Opinia Nr 008444

w budynku przy ul. Armii Krajowej nr 5 w Wałbrzychu
dotycząca urządzeń grzewczo-kominowych używanych przez Gminę Wałbrzych
w administracji B.O.K. Stawy Zdrój

Uzupełnienie do opinii 008444 z 28.02.2018
 dotyczącej ul. Armii Krajowej 5/11

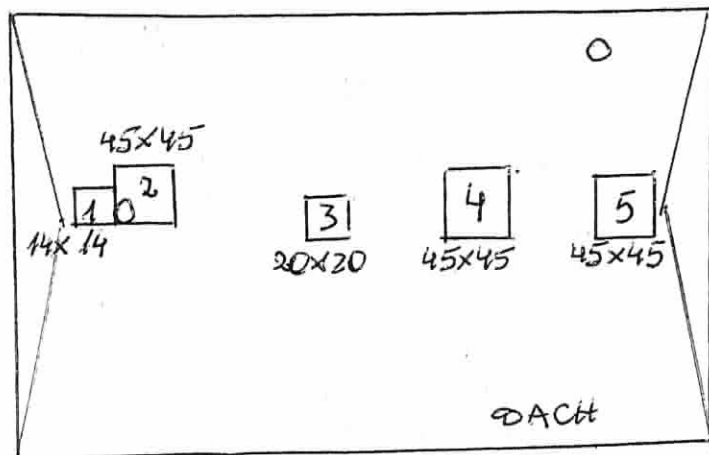
1. Podłączenia w przewodach prawidłowe.
2. Wykaz usterek oraz inne informacje i stwierdzenia:
 - M-2- brak wentylacji wywiewnej kuchni, łazienki nieprawidłowa
 - kratka do toalety a w toalecie wentylator elektryczny na korytarz
 - M-4 piec CO etaz w kuchni - brak wentylacji wywiewno-nawiewnej, brak wentylacji wywiewnej łazienki
 - M-6- brak podgrzewu - pustostan
 - M-7 brak podgrzewu - pustostan
 - M-8 brak wentylacji wywiewnej kuchni
 - M-10 drenaż PCV - brak nawiewników, powiększyć nawiew w drzwiach łazienki do 220cm² wentylacja wywiewna łazienki przejśćowa do kuchni kratkę wentylacji nawiewnej wykonać na mieszankę a z zewnętrz budynku na ϕ 150 (jbsł 110)
 - ze względu na ciągły brak lokatorów nie sprawdzono M-1, 11, 3(5)

M-11: okna PCV - brak nawiewników, pięc 10 etaż w piwnicy - brak wentylacji wywiewno-nawiewnej. Po sprawdzeniu M-11 stwierdzono nieprawidłowości w przewodzie nr. 1, która dotyczy nieogrzewia wentylacji z pomieszczeń o różnych wymaganiach sanitarno-zdrowotnych.
